Avis IRSN/2017-00095

Objet : EDF - REP - Centrale nucléaire de Gravelines - Réacteur n° 6 - INB 122
Modification temporaire des spécifications techniques d'exploitation pour réaliser un test d'étanchéité sur un clapet d'isolement de l'enceinte de confinement du bâtiment réacteur.

Représentation schématique de la traversée de l'enceinte du bâtiment réacteur (BR)

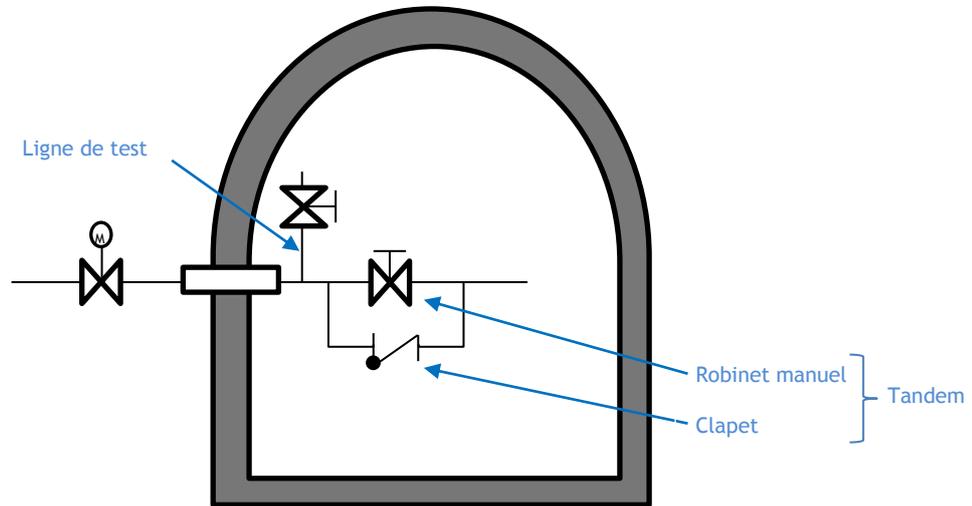
Durant la mise à l'arrêt du réacteur n° 6 de la centrale nucléaire de Gravelines, lors du test EIE² sur l'une des traversées du bâtiment réacteur (BR), le tandem situé à l'intérieur de l'enceinte, constitué d'un robinet manuel et d'un clapet (cf. Figure en annexe), a présenté une fuite supérieure au critère de réparation défini par EDF³. EDF ayant identifié que la fuite provenait exclusivement du clapet, celui-ci a fait l'objet d'une visite interne. La requalification intrinsèque consécutive à cette visite, réalisée dans le domaine d'exploitation RCD⁴, a été déclarée satisfaisante, mais nécessite d'être complétée par un test d'étanchéité permettant la requalification fonctionnelle du clapet. Ce test nécessite l'ouverture du robinet manuel de la ligne de test. En outre, la réalisation de ce test nécessite une pression de sept bars dans le circuit RRA situé en amont du clapet. Une telle pression n'est atteinte qu'à partir du domaine d'exploitation AN/RRA, dans lequel l'étanchéité du clapet est requise. Par conséquent, la

La durée de la MT des STE, entre le passage en AN/RRA et le solde de la requalification fonctionnelle du clapet est estimée à neuf heures environ. La durée de la phase de requalification fonctionnelle du clapet est quant à elle estimée à environ quatre heures. Pour justifier l'acceptabilité de cette MT des STE, EDF s'appuie sur la requalification intrinsèque et l'assurance qualité mises en œuvre lors de la visite interne du clapet au cours de l'arrêt, ceci permettant de conforter la disponibilité et l'étanchéité du clapet en attendant sa requalification fonctionnelle. De plus, EDF a indiqué que l'étanchéité du deuxième organe d'isolement de cette traversée (robinet motorisé situé à l'extérieur du BR) a été démontrée lors des tests EIE réalisés en AN/RRA en début d'arrêt et que ce robinet n'a fait l'objet d'aucune intervention durant l'arrêt.

En conclusion, le mode opératoire du test d'étanchéité étant similaire à celui du test EIE tel que réalisé sur cette traversée dans le cadre du programme d'essais périodiques, les conditions de réalisation, la durée du test et le délai de restitution associé⁵ sont jugés acceptables. De ce fait, sur la base de l'analyse de risques présentée par EDF et de la nécessité de compléter la requalification du clapet, l'IRSN estime que la demande d'autorisation de modification temporaire des STE, telle que présentée par EDF, est acceptable du point de vue de la sûreté.
